Nota inspraak en overleg 'Brakwatergebied Deikum'

1. Inleiding

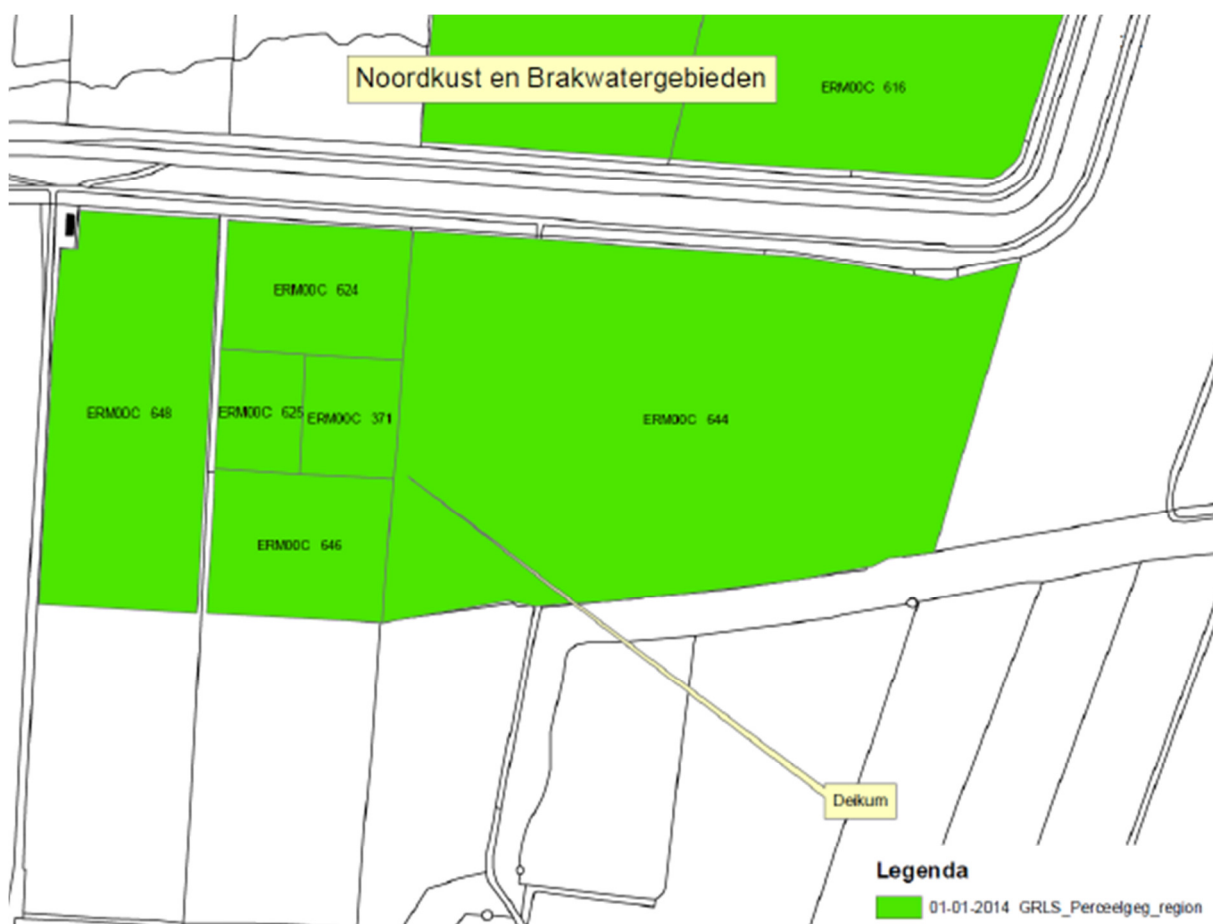
De verkeerskundige situatie is niet berekend op de toenemende recreatie verkeersdruk vanwege het ontbreken van parkeerplaatsen en de landbouwkundige dimensie van de toegangsweg.

Het gebied kent op dit moment geen recreatieve functie van enige betekenis. Sinds de aanleg van de deltadijk in 1986 is de weg aan de voet van de dijk toegankelijk voor wandelaars, fietsers en bestemmingsverkeer. Het tracé van de "landloop" ligt in de directe nabijheid van het plangebied. Het bezoek bestaat voornamelijk uit passanten op dit pad en fietsers langs de dijk. Door de nieuwe inrichting van het gebied zal het bezoek mogelijk enigszins intensiveren. Langs de rand van het gebied zal namelijk gelegenheid tot wandelen worden geboden. Aan de Dijksterweg zal door de provincie een zogenaamde TOP-locatie worden ingericht. Hier komen een vogelkijkwand en parkeervoorzieningen.

Ook in de toekomstige situatie blijft sprake van een zeer beperkte recreatieve functie. Door het aan te leggen TOP-punt zal de toegangsweg niet significant zwaarder worden belast dan in de huidige situatie omdat er voornamelijk fietsers en wandelaars worden verwacht. De stelling dat de verkeerskundige situatie niet is berekend op de toenemende recreatieve verkeersdruk deelt de gemeente dan ook niet.
